监理工程师通知单

项目名称：瑞能光伏科技（句容）有限公司 200KWp 分布式光伏发电（江苏盈科）项目
编号：ZHJL-JSYK-TZD-002

事由：关于施工现场质量问题

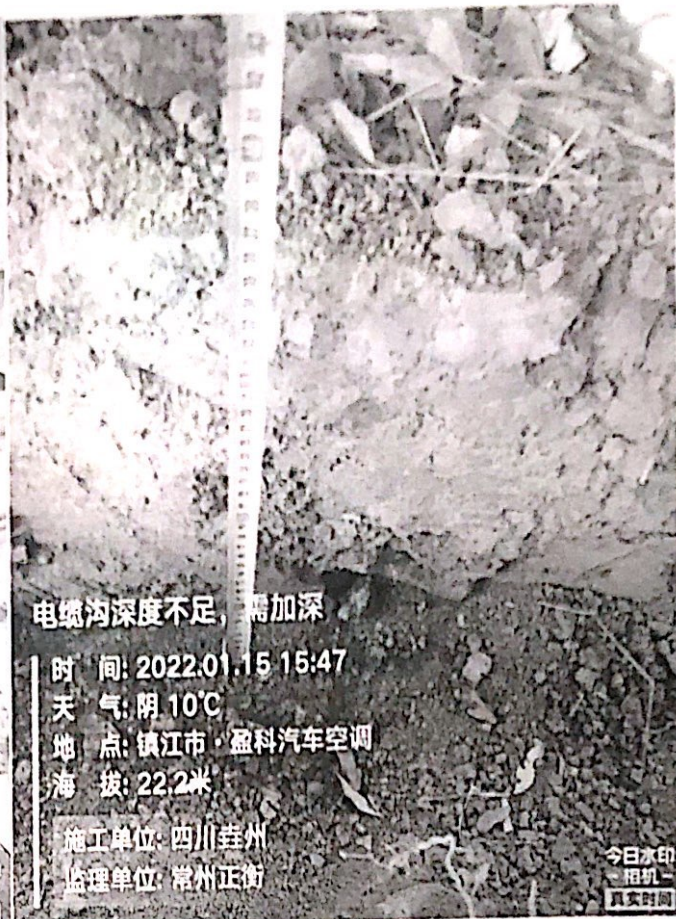
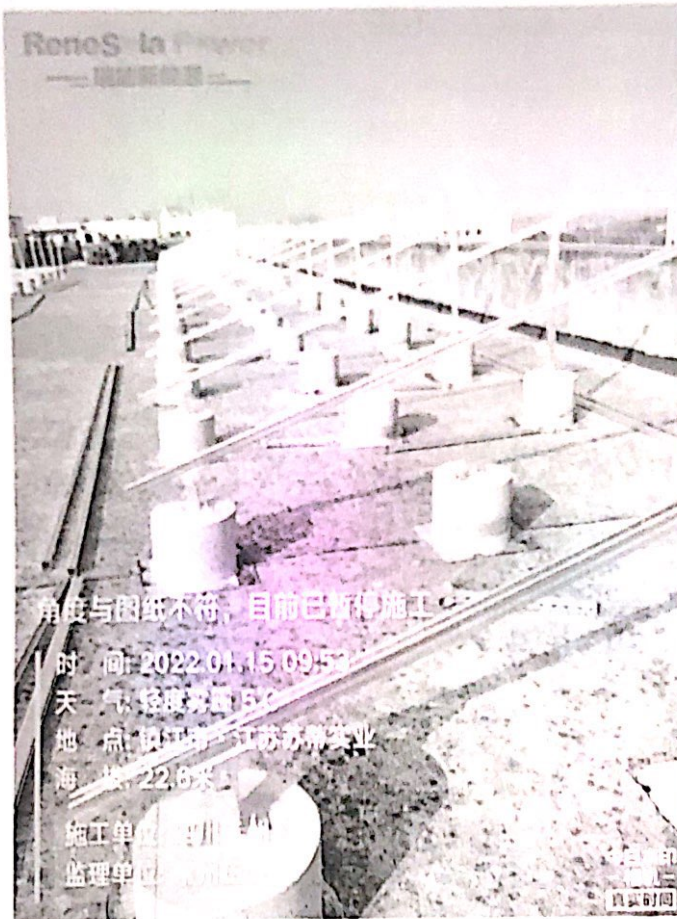
- 1、到场的支架尺寸与图纸设计不符，导致安装完成后倾斜角度小于 26° ；（附图）
- 2、目前现场正在开挖电缆沟，计划过路段采用厂区原有管道，如厂区原有管道无法敷设电缆，则需要单独穿入镀锌钢管，另外现场所开挖电缆沟深度较浅，无法满足规范要求，需要加深；（附图）
- 3、12月23日建设单位项目经理组织的首次会议里提到直埋段电缆需穿镀锌钢管敷设；（附图）

- (1) 图纸目前正在优化，优化后报建设单位审核；
- (2) 施工时满足建设单位对工程的工艺要求；
- (3) 原图纸上的顶管以及开挖电缆沟需更改，使用厂区原有电缆沟，如有直埋段，增加镀锌钢管保护；
